## Rapport d'expertise

Flexible transfert caillé & CIP cuve 1 N° 5216

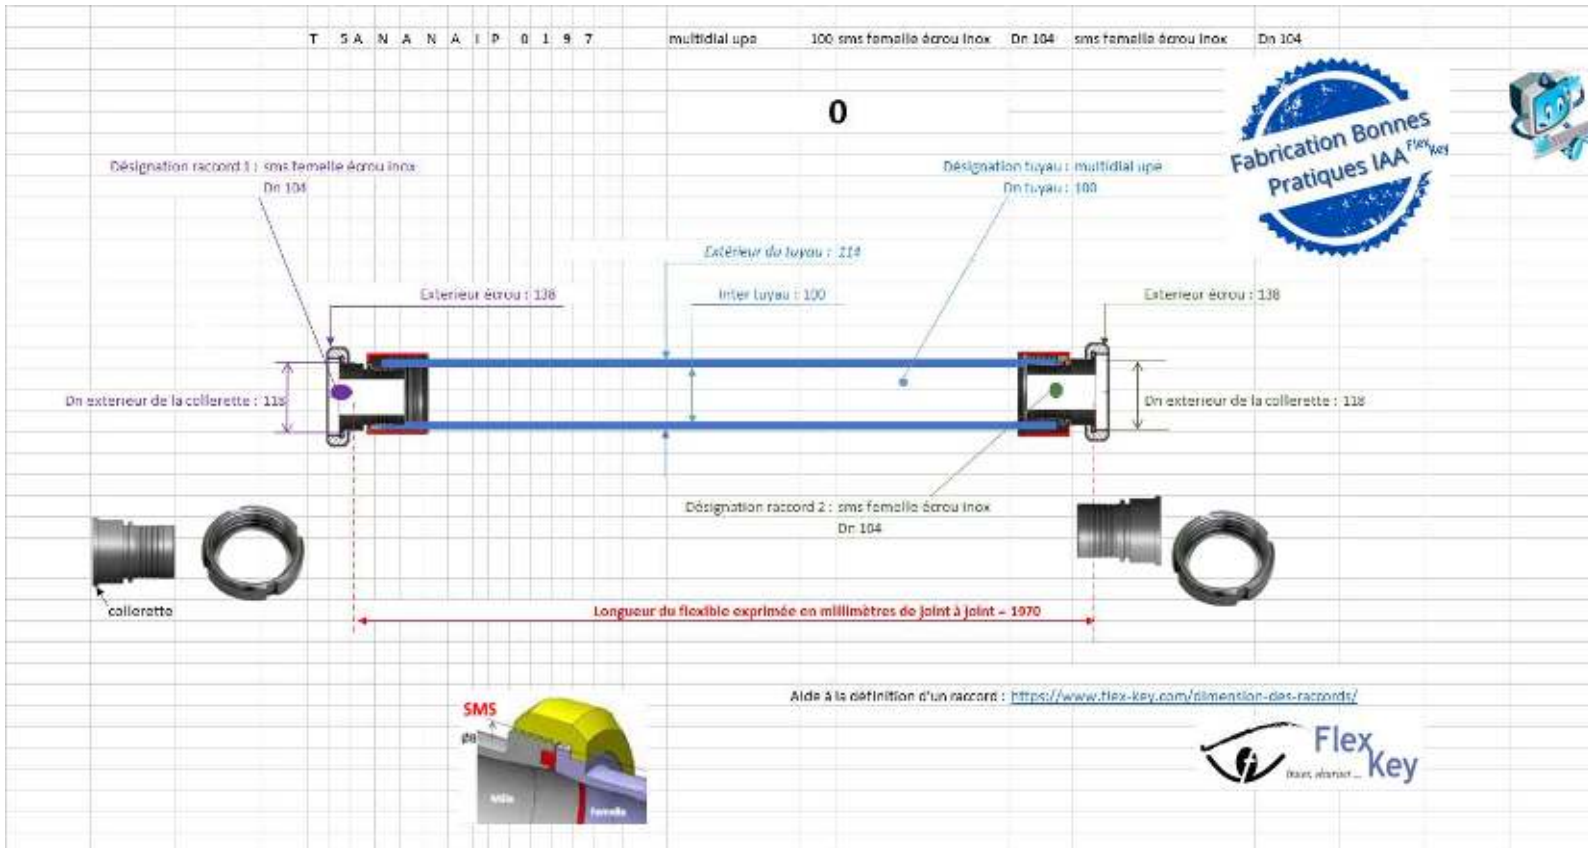
L'analyse interne du tuyau met en évidence deux perçages de la couche supérieure du tuyau.

Situés dans la zone de contact avec le flexible 5791 il est possible qu'un flash électrique soit à l'origine du phénomène.

En effet les deux trous présentent un espacement qui pourrait correspondre avec l'écartement des spires métalliques du tuyau.

Il est à noter que le flexible 5791 présente les mêmes trous.

Nous ne pouvons pas affirmer l'origine électrique, néanmoins les marques sont caractéristiques. Il me semble que les cuves sont montées sur des coussins d'air en caoutchouc, peut être serait-il envisageable de contrôler la mise à la masse de la structure pour confirmer nos suspicions et éviter de nouveaux désagréments ?

Nous proposons pour le prochain flexible de le réaliser en multidia l upe 100 selon le plan suivant T5ANANAIP 0197
